BILAG 3 – Samlede høringsvar til forslag nr.6 til Spildevandsplan 2008

Juni 2017

Fra: noreply@blivhoert.kk.dk
Sendt: 7. februar 2017 17:46
Til: TMFKP BU CBS Klimatilpasning
Emne: Høringssvar: Forslag til tillæg nr. 6 til Spildevandsplanen (2017-0063624). Afsender: Anders Fosgerau

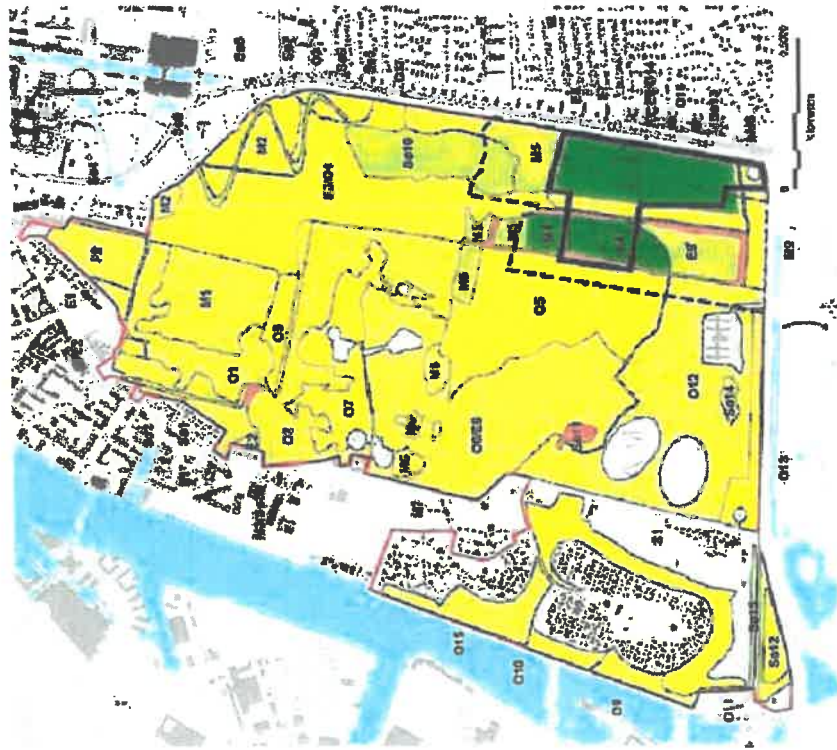
Punkt 6.5.12: regnvandafledningen fra Sundby Metrostation gennem kanalsystemet på Amager Fælled. Vil i praksis betyde anlæggelse af en større regnvandsledning hen over oprindelig natur med rødlistede arter og fredede padder: Strandengen på Amager Fælled, og en omfattende udvidelse af de eksisterende grøfter på fælleden, opgrænsende til fredet vådområde og natur.

Er der foretaget en miljøundersøgelse for hvad denne rør og grøft-udvidelse vil betyde, for arterne og for området som biotop, når der udvides rør langs skeldet til den fredede del af Amager Fælled ?
Er det lovligt ikke at lave en miljøundersøgelse af indgrebet ?

Hvad er konsekvenserne for de fredede arter, for de rødlistede arter og for de EU-beskyttede padder og for hele habitatet på det fredede område og på strandengen der har den største naturrigdom på sjældne arter ?

Vil indgrebet dræne højere liggende og beskyttede naturområder i den nordlige del af Fælleden?

Jeg foreslå, at man leder skybrudsvandet uden om fælleden til den store kanal syd for Vejlands Allé.
